## 見直しの方向性（案）

## 1. 中規模半壊の浸水深判定基準について

【外力が作用することによる一定以上の損傷が発生している場合の浸水深による判定基準の見直し（案）】

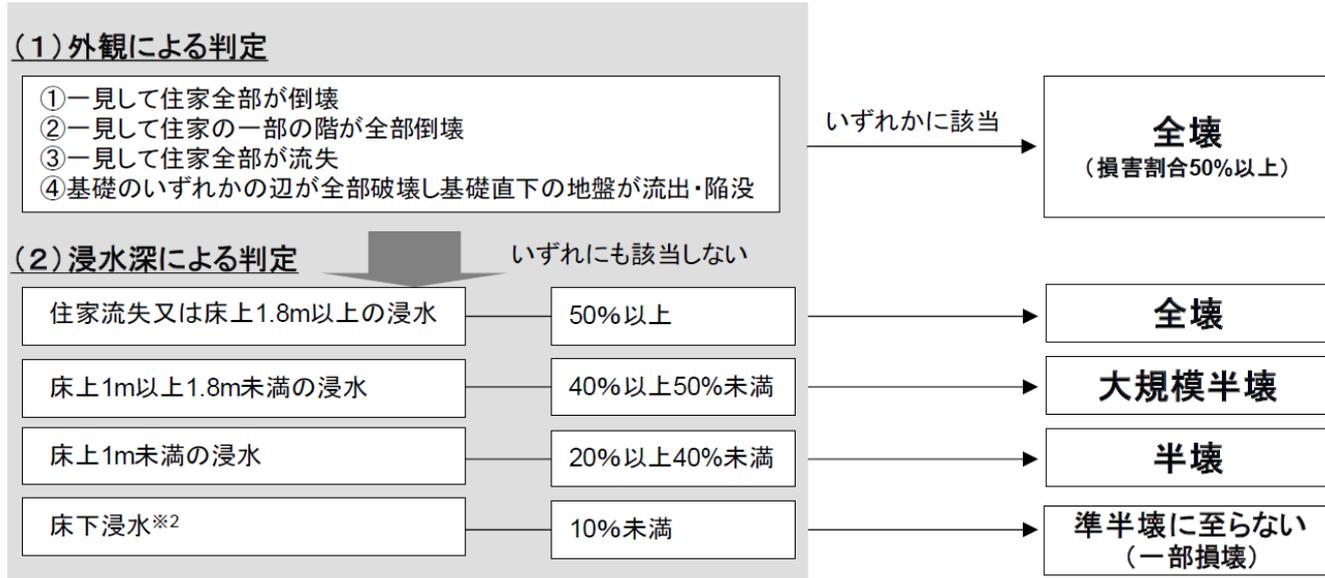
浸水深が床上0.5m以上1m未満の場合は中規模半壊（損害割合 30%以上 40%未満）と判定することとする。
